REPÚBLICA DE CHILE
DIRECCIÓN REGIONAL
SERVICIO DE EVALUACIÓN
AMBIENTAL
REGIÓN DE ATACAMA

RESUELVE CONSULTA DE PERTINENCIA
DE INGRESO AL SEIA, "ACTUALIZACIÓN
CANAL DE CONTORNO CENTRAL
FOTOVOLTAICA INCA DE VARAS I"

RESOLUCIÓN EXENTA N°

123

- En la siguiente figura se muestra el esquema general del canal perimetral propuesto:

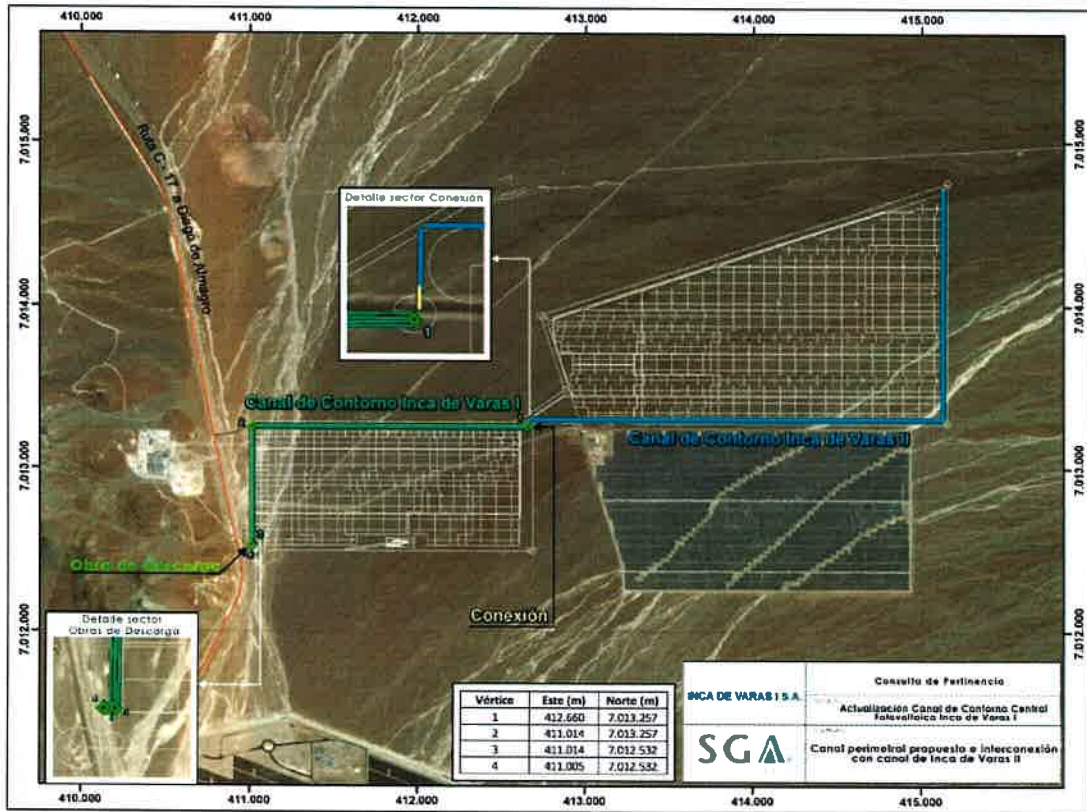
- El nuevo canal se proyecta en el límite Norte y Oeste del Proyecto, y considerando el caudal a conducir durante la crecida y la pendiente natural del terreno, será revestido en hormigón, debido a las velocidades de escurrimiento esperadas. El espesor proyectado del revestimiento es de 15 cm. El canal se proyecta con un ancho basal entre 1,5 y 2 m.

- Respecto a las características constructivas del proyecto, respecto del proyecto original se muestran a continuación:

Características	Proyecto original	Modificación
Trazado	Deslinde norte, este y oeste del terreno	Deslinde norte y oeste del terreno
Revestimiento	Canal de tierra, sin revestimiento	Hormigón
Flujo de diseño [m ³ /s]	96,39	15,24
Volumen de tierra removido [m ³]	30.343	9.958
Longitud	3.130	2.380

- Las modificaciones señaladas implicarán un aumento en los requerimientos de hormigón indicados en la DIA, desde 4.145 m³ a 6.200 m³ aproximadamente. Producto de lo anterior, es necesario aumentar de 1 camión a 2 camiones mixer para el transporte del hormigón.

- Por otra parte, debido a que las dimensiones del canal de contorno propuesto en esta Consulta de Pertinencia son menores que las del canal aprobado mediante RCA N° 22/2014, se reduce en dos tercios la tierra removida para su construcción, de 30.343 m³ a 9.958 m³; y de esta forma, es posible disminuir el número total de camiones requeridos para el transporte del material de excavación. A partir de lo anterior, se puede afirmar que el total de vehículos empleados por el Proyecto no será mayor que el aprobado mediante la RCA N° 22/2014.

- El emplazamiento del canal de contorno será el mismo que el autorizado en el Proyecto original, al interior del mismo polígono indicado como superficie del Proyecto, a excepción de la obra de descarga, de 37 m² de superficie; no obstante, cabe señalar que el área donde se emplazará fue prospectada durante el proceso de evaluación ambiental, no identificando ningún componente susceptible de ser afectado.

La DGA, Región de Atacama, mediante Oficio Ord. N° 615, de fecha 30 de noviembre de 2018, señaló que *“Al respecto, cabe señalar que, las aguas conducidas mediante la habilitación de las obras hidráulicas indicadas precedentemente, no contempla alterar la trayectoria de las aguas, por cuanto no son descargadas hacia otra cuenca, siendo descargados hacia aguas abajo del Proyecto.*

Sin perjuicio de lo anterior y dado que los antecedentes presentados se asocian a una obra hidráulica con capacidad de conducción mayor a los 2 m³/s, se hace presente que el Titular deberá regularizar sectorialmente todas las autorizaciones que implican las modificaciones de la presente consulta de pertinencia, debiendo presentar, previo a la ejecución del proyecto, con la autorización que indica el artículo 294 del Código de Aguas sobre permiso para la construcción de ciertas obras hidráulicas, aportando en dicha instancia todos los antecedentes en detalle relacionados al diseño e ingeniería de las obras en cuestión”.

1. **Que, el Proyecto “Actualización Canal de Contorno Central Fotovoltaica Inca de Varas I”, no requiere ingresar obligatoriamente al SEIA en forma previa a su ejecución,** en consideración a los antecedentes aportados por el Titular y lo expuesto en el considerando N° 7 de la presente Resolución.
